Überprüfung der Durchflussmessungen in der LMT-Group Schwarzenbek

Plenum Ingenieurgesellschaft für Planung Energie Umwelt m.b.H.

4. Februar 2016

Abbildung 3.12: Abweichung der Messwerte des TFX Ultra von den Werten der Referenzmessung mit dem Fluxus F601.

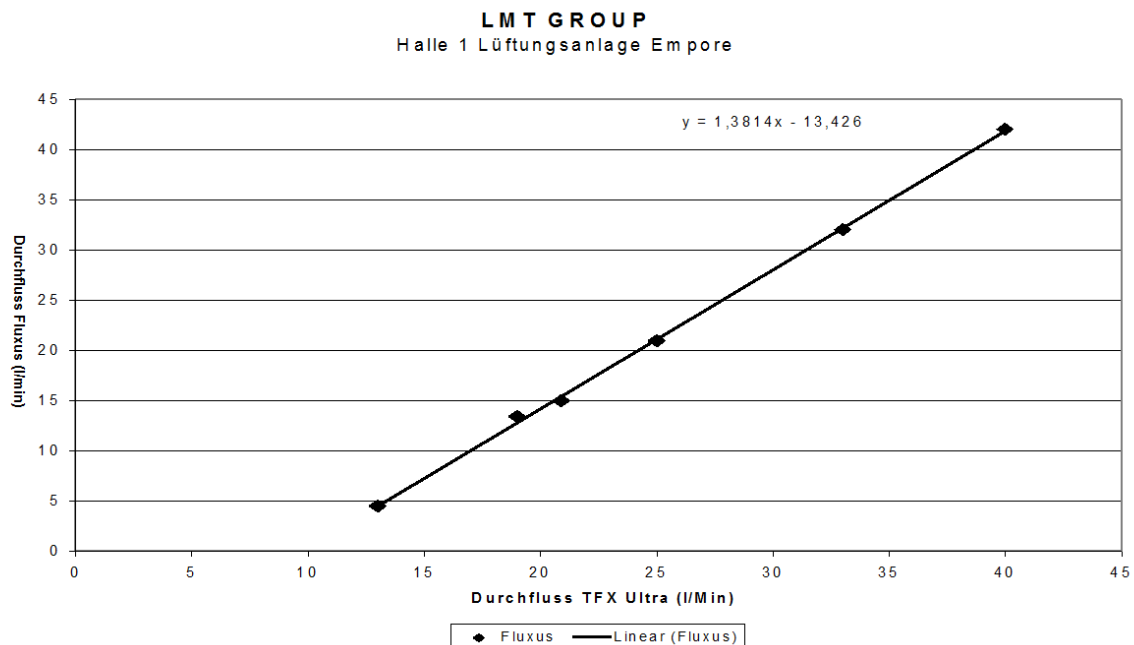
Auch bei dem Lüftungsgerät in Halle 1 gibt es eine deutliche lineare Abweichung des vor Ort gemessenen Durchflusses von dem tatsächlichen. Eine Kalibrierung scheint auch bei dieser Messstelle nicht stattgefunden zu haben.

Dies führte der Analyse der aktuellen Messwerte (30.01.2016) zu der fälschlichen Annahme eines Bypasses mit einem Durchfluss von 0,88 m³/h, woraus sich in Verbindung mit der Temperaturdifferenz von 42 K zwischen Vor- Und Rücklauf eine Verlustleistung von ca. 43 kW ergibt. Eine Korrektur mit den im Rahmen der Begehung ermittelten Korrekturfaktoren ergibt eine Verlustleistung von 20 kW. Dies ist weniger als die Hälfte ist und zeigt die Notwendigkeit einer Kalibrierung der Durchflussmessungen sehr anschaulich.

Abbildung 3.13: Abweichung der Messwerte des TFX Ultra von den Werten der Referenzmessung mit dem Fluxus F601.

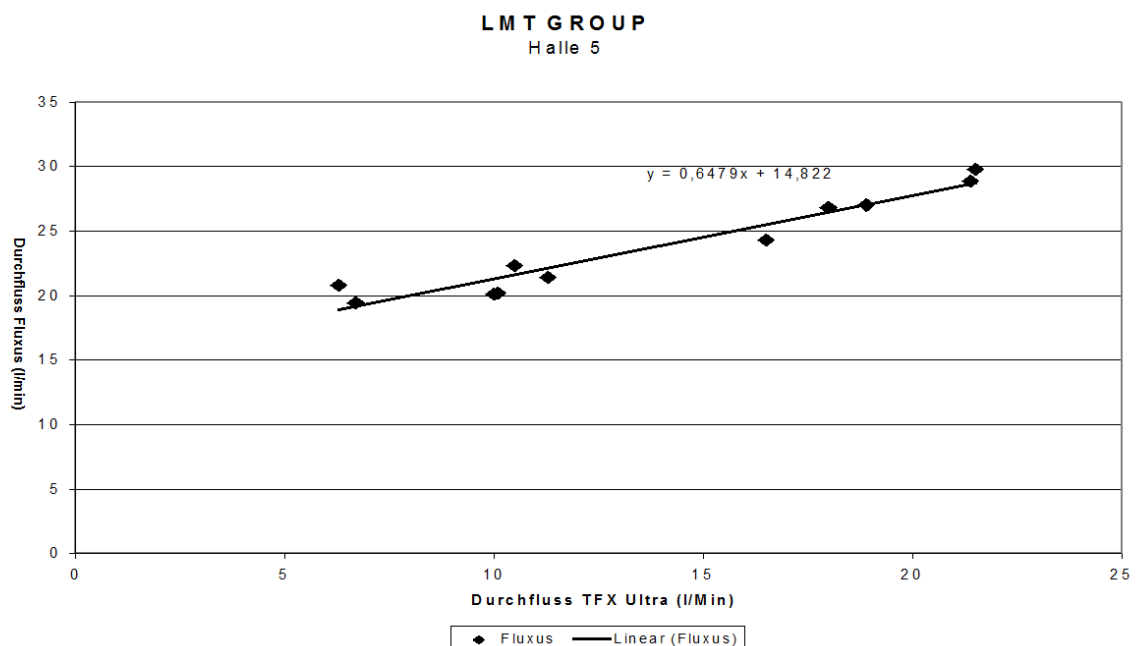
Die Messungen in Halle zeigen ebenfalls eine deutliche lineare Abweichung welche sich durch eine Kalibrierung korrigieren ließe. Die starke Streuung um die Linearisierung ist auf die stark wechselnden Durchflüsse während der Ermittlung der Vergleichswerte zurück zu führen.

Die Art der Abweichung ist jedoch wie erwartet und erklärt das in Kapitel 1 gezeigte Phänomen der zeitweise als negativ angezeigten Durchflüsse bei positivem Differenzdruck und unveränderten Vor- und Rücklauftemperaturen auf dem Verteiler. Der Verdacht eines erheblichen Offset Fehlers, welcher Ausgangspunkt der gesamten Überprüfung war, wurde damit bestätigt.
